CONCOURS BANQUE CANTONALE VAUDOISE

Concours d'architecture ouvert par la Banque Cantonale Vaudoise, à Lausanne.

IV^{me} prix : projet « B. C. V. », de M. C. Thévenaz, architecte, à Lausanne.

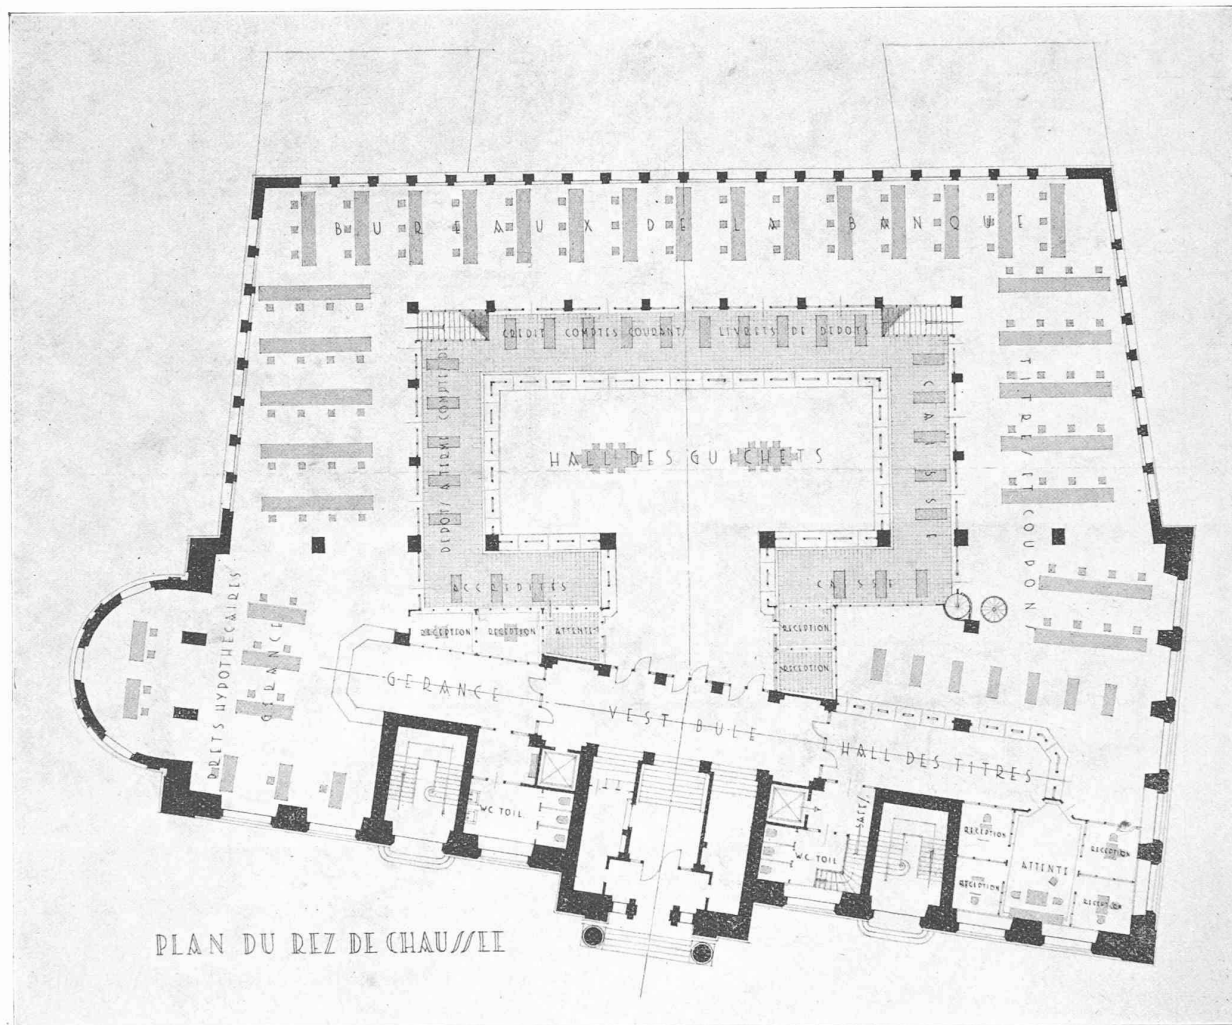
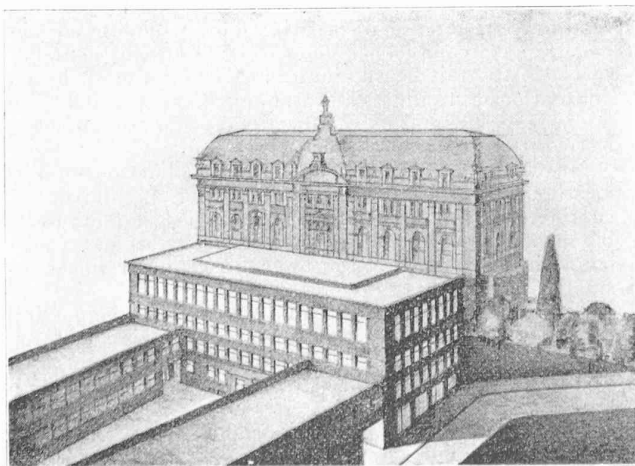
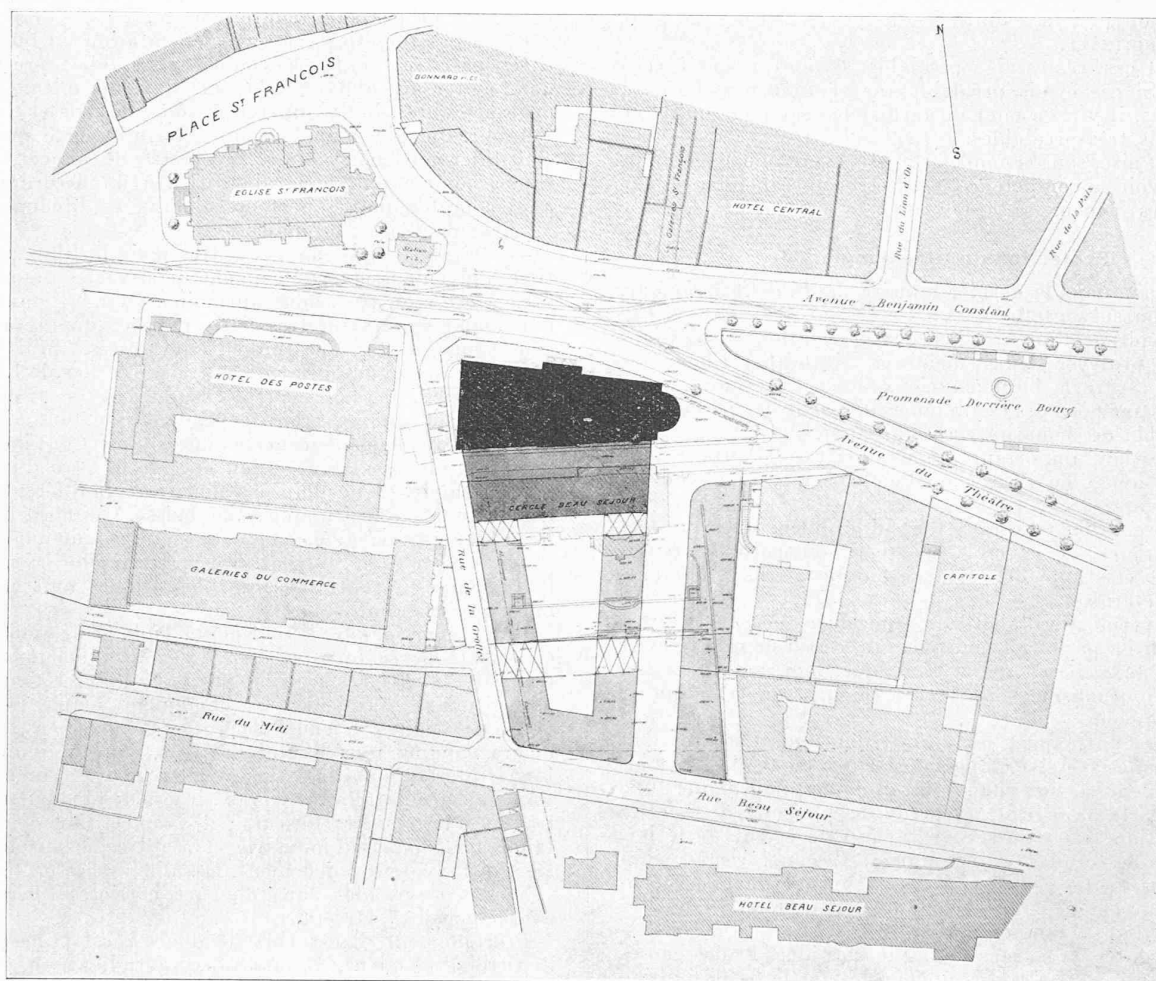
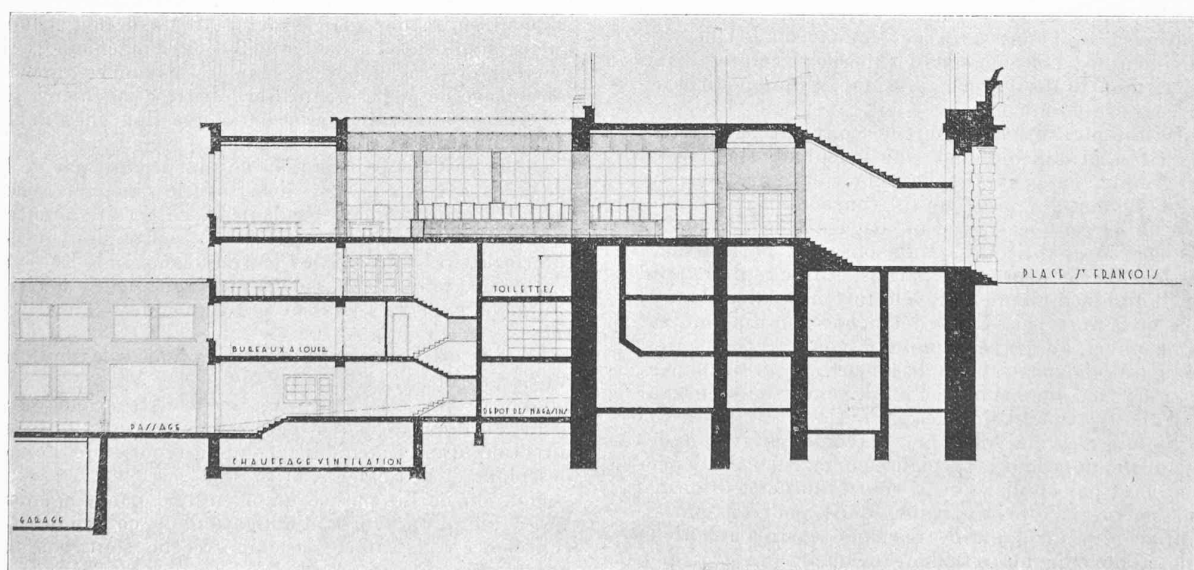
N° 4. *B. C. V.* — Solution défavorable pour la nouvelle voie. L'annexe, de dimensions peu modestes, possède un hall bien conditionné. Le Service des titres est favorable. Modifications importantes du rez-de-chaussée actuel. Les modifications prévues au 1^{er} étage sont superflues et sans intérêt. Manque d'étude et de caractère dans l'indication de l'architecture extérieure.
